znak sprawy: ZP/220/81/17

w sprawie: przetargu nieograniczonego, którego przedmiotem jest dostawa jednorazowych wyrobów medycznych do zabiegów kardiochirurgicznych oraz radiologicznych

Wyjaśnienia 1

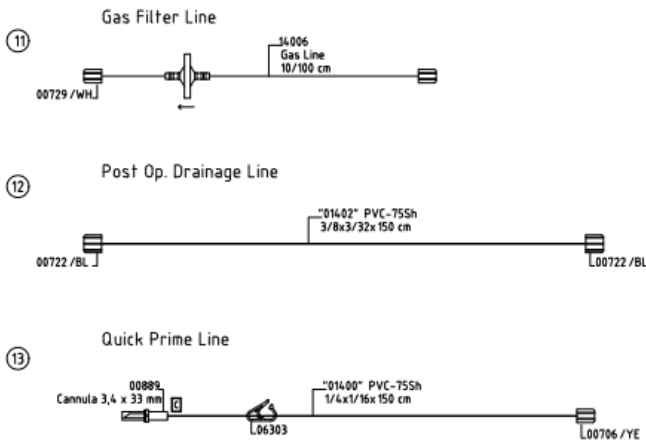
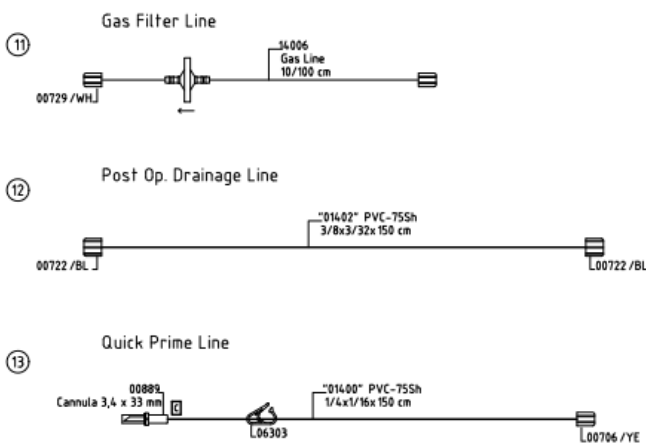
Pytanie 4

Czy Zamawiający wyrazi zgodę na zaferowanie w zadaniu 2 zestawu drenów do krążenia pozaustrojowego według rysunku:

Odpowiedź

Zamawiający nie wyraża zgody.

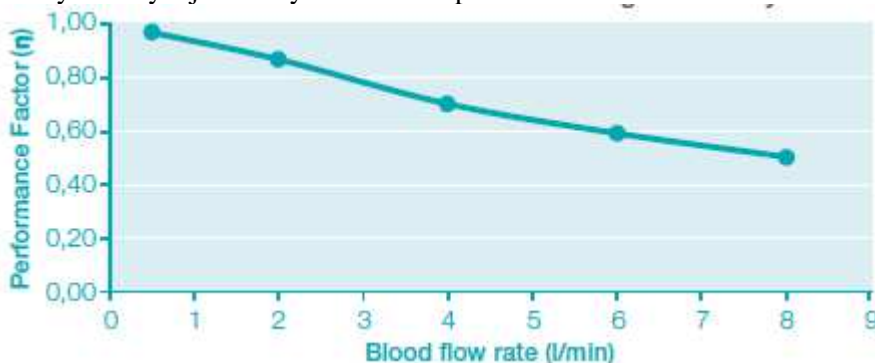
Pytanie 21**Dotyczy pakietu nr 10, poz. 2**

Czy Zamawiający wyraża zgodę na zaferowanie kaniul do podawania kardiopleginy wstecznie do zatoki wieńcowej z elementem uszczelniającym w rozmiarach 13 lub 15 FR (zamiast wymaganych 14 FR) z automatycznie napełnianym balonikiem, pozostałe parametry zgodne z SIWZ?

Odpowiedź

Zamawiający wyraża zgodę.
